改善箇所説明図

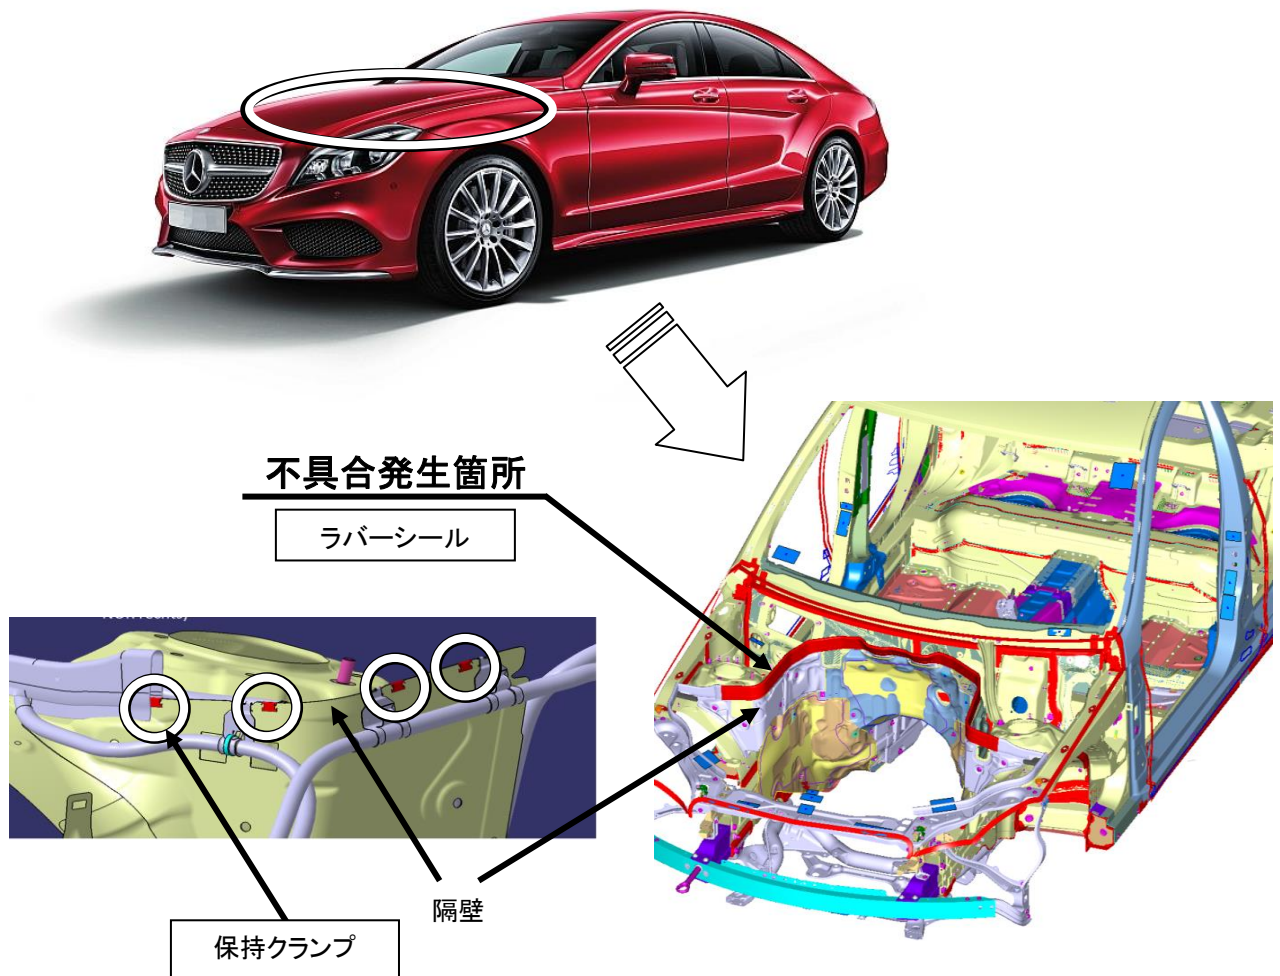
エンジンルームにおいて、ラバーシールの製造が不適切なため、隔壁への取付け保持力が弱いものがある。そのため、エンジンフードを開けた際にフードの裏面に付着し、隔壁から外れる可能性があり、そのままフードを閉じると、ラバーシールの一部がエンジンと隔壁の間に落ち、最悪の場合、高温になった触媒に接触して火災に至るおそれがある。

全車両、良品のラバーシールと新品の保持クランプに交換する。
